POR MEDIO DE LA CUAL SE OTORGA UN PERMISO DE VERTIMIENTOS Y SE ADOPTAN OTRAS DETERMINACIONES

Que por medio del Auto de trámite se procedió a declarar reunida la información para decidir acerca del trámite solicitado por las sociedades **ESCOBAR URREA S.A.S.**, y **DIAZ ESCOBAR S.A.S.**, representadas legalmente por la señora **VERÓNICA ESCOBAR DIAZ**, a través de su autorizada la sociedad **GRUPO AQUA S.A.S.**, para el sistema de tratamiento y disposición final de las Aguas Residuales Domésticas-ARD, en beneficio del proyecto denominado “**HOTEL PRELUDIO DEL AGUA**”

3. ANALISIS DEL PERMISO – OBSERVACIONES

Modelación de la fuente receptora – Embalse Peñol – Guatapé

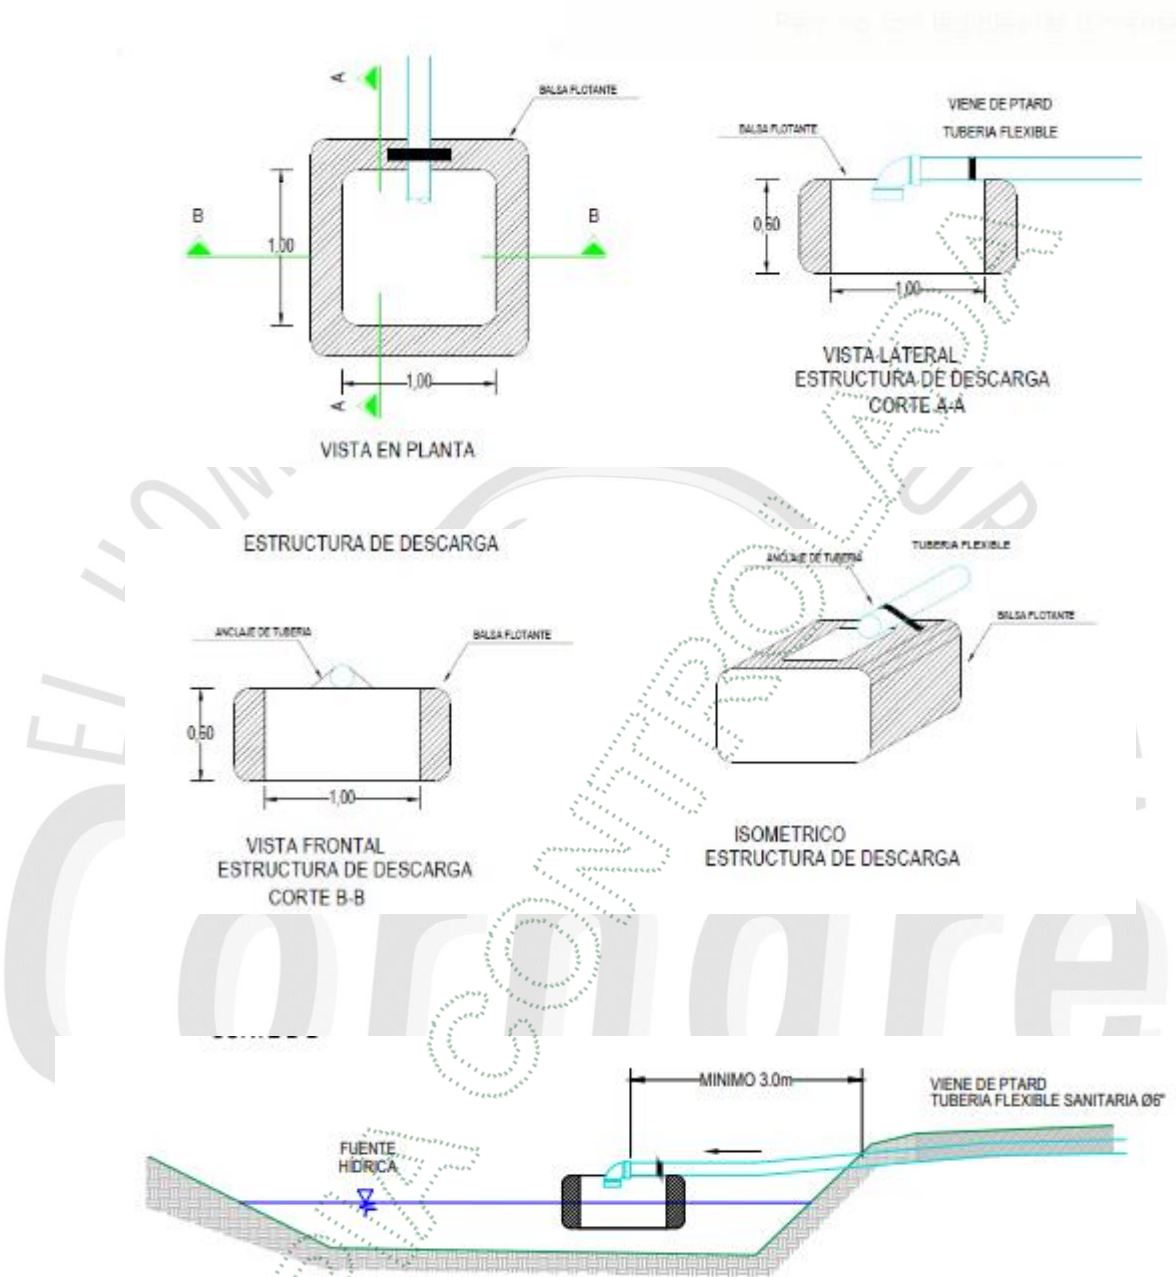
El Embalse Peñol – Guatapé, se encuentra ordenado dentro del Plan de Ordenamiento del Recurso Hídrico - PORH a través de la Resolución N° 112-5304-2016 de Cornare, el cual posee una adecuada oferta para recibir los vertimientos tratados del proyecto, sin presentar alteraciones en los parámetros OD, DBO, SST y nutrientes.

Sin embargo, es pertinente señalar que la concentración en los vertimientos no deberán superar los límites permitidos en la Resolución N° 0631 de 2015, lo cual será objeto de control y seguimiento por parte de la Corporación.
